Québec, le 11 février 2013

Objet : Complément d'information à l'addenda n° 2
*Protection des berges du fleuve Saint-Laurent entre les lots 1 315 062 et
1 315 094 du cadastre de la Ville de Québec*
V/Réf. : N° de dossier : 3211-02-262
N/Réf. 068-P0044051-0100-EI-R500-00

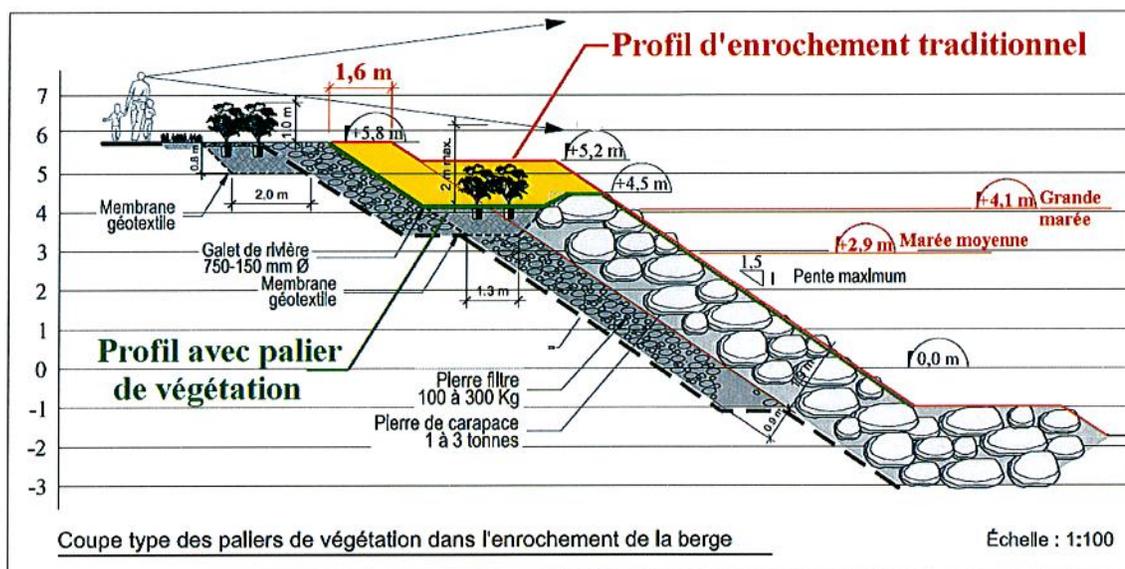
Q1 : « Les 2 coupes types (avec et sans palier de végétation). Si ces coupes types présentent une différence de la hauteur de crête de l'enrochement de carapace (figure 2 addenda 1 montre une coupe type sans palier avec une crête à 5,2m et la coupe type de l'addenda 2 annexe 2 montre une coupe type avec palier avec une crête à 4,5 m) justifier la différence ».

Q2 : « La question 5 de l'addenda 2 n'a pas été répondue de façon satisfaisante. Vous devez nous indiquer la distance de recul possible de la structure vers les terres afin de diminuer les superficies d'empiètement dans le milieu hydrique. Vous devez donc nous fournir une distance de recul selon les tronçons (donc la distance de recul peut varier selon l'espace disponible en rive, il s'agit d'en faire l'explication ex: stationnement) et schématiser le tout par rapport à la ligne de rive actuelle. À la suite de cet exercice, vous devez refaire l'évaluation des superficies d'empiètement dans le milieu hydrique ».

Le concept de palier de végétation proposé est donc un compromis qui a été jugé acceptable entre ces différentes contraintes, tant en termes de dimensions qu'en termes d'élévation. La crête externe du concept traditionnel est à l'élévation +5,2 m NMM¹, alors que la crête externe du concept avec palier de végétation est à l'élévation +4,5 m NMM. La zone en enrochement se poursuit dans les deux cas jusqu'à l'élévation + 5,8 m NMM.

Du point de vue strict de la pérennité des enrochements de protection de berges, même le concept de palier de végétation présenté augmente les risques de dégradation et diminue la vie utile des enrochements. Il a néanmoins été développé de façon à s'assurer de limiter la dégradation appréhendée des enrochements au minimum.

Le concept de palier de végétation proposé élargit l'enrochement vers le parc au niveau de la crête de façon à ce que la présence des paliers de végétation n'induisse **aucun** empiètement supplémentaire sur le milieu marin par rapport à un concept d'enrochement traditionnel optimisé sans palier de végétation.

En cas de présence de palier de végétation, la limite terrestre des travaux serait reculée vers le boulevard Champlain de l'ordre de 1,5 à 2 m par rapport à un concept de protection sans palier de végétation. La figure suivante montre la coupe type de l'enrochement permettant de comparer une protection de berge traditionnelle (en rouge) et une protection incorporant un palier de végétation (en vert). La zone en jaune est la différence entre les deux profils.
